「事業許可時の説明」と「現時点の覆土配合」の
整合性について
(2023年6月21日面談のコメント回答)

日本原燃株式会社

2023年 12月1日

- 前回の面談（2023年6月21日）において、「事業許可時の説明」と「現時点の覆土配合」の整合性について説明を実施した。
- 具体的には、「第二種廃棄物埋設施設の位置、構造及び設備の基準に関する規則（2019年12月5日公布・施行）」および「廃棄物埋設事業変更許可申請書本文（2021年6月14日）」と比較しながら現時点の覆土配合に対する整合性を説明した。
- 以下に示す面談時のコメントに対して、回答・説明を行う。

② 難透水性覆土の透水係数および分配係数

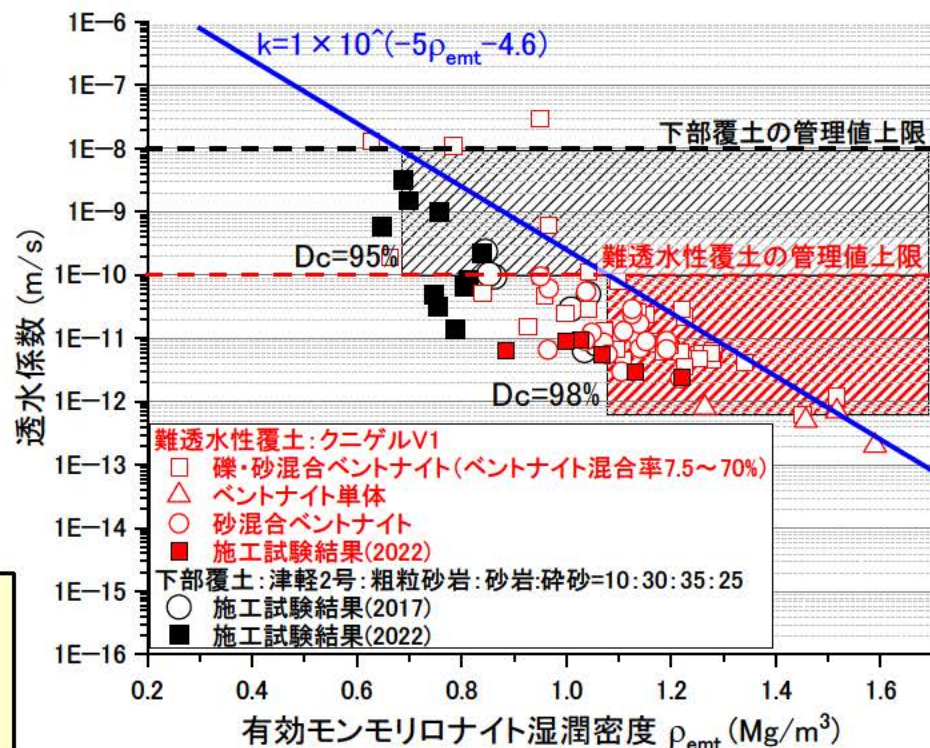
No.	前回コメント
1	ベントナイト混合率を事業変更許可時の値よりも低くした場合において、覆土の性能評価に必要な試験データを取得して説明すること。
2	礫を混合した場合の透水係数および分配係数といった材料特性データなど、覆土の性能評価に必要な試験データを取得して説明すること。

- 今年度実施した施工試験結果(速報値)の値を下表に、過去の試験結果を右図に整理

透水試験結果は要求性能を満足する見込みであり、有効モンモリロナイト湿潤密度と透水係数に相関性を確認できる。

① 巨視的透水係数の定義

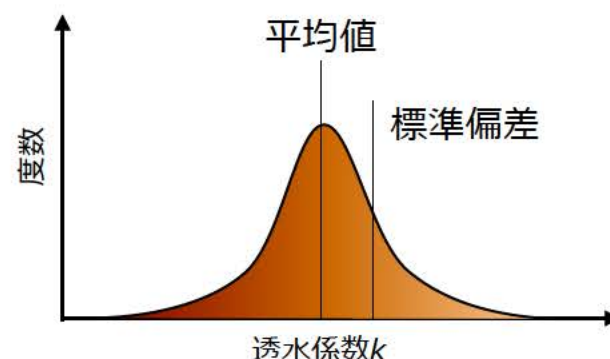
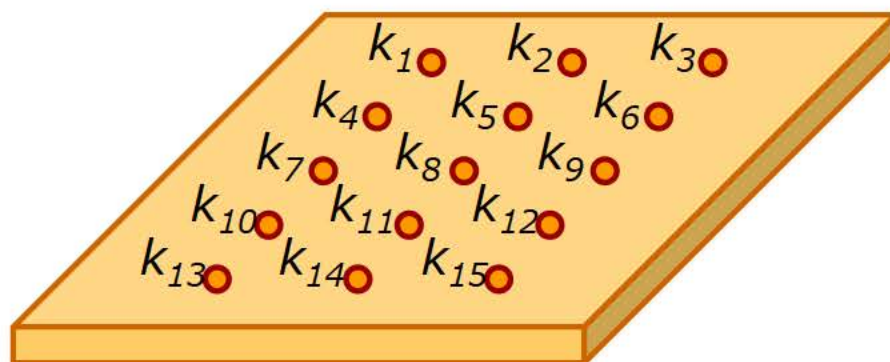
No.	前回コメント
3	事業変更許可時に定義した巨視的透水係数について具体的に示し、バラツキも考慮してどのような方法でデータ取得するのか説明すること。

覆土の透水係数 k について、空間的なばらつき（平均値、標準偏差、相関長）を踏まえて評価することで、局所的な透水係数でなく、覆土全体として期待できる透水係数を巨視的透水係数という。
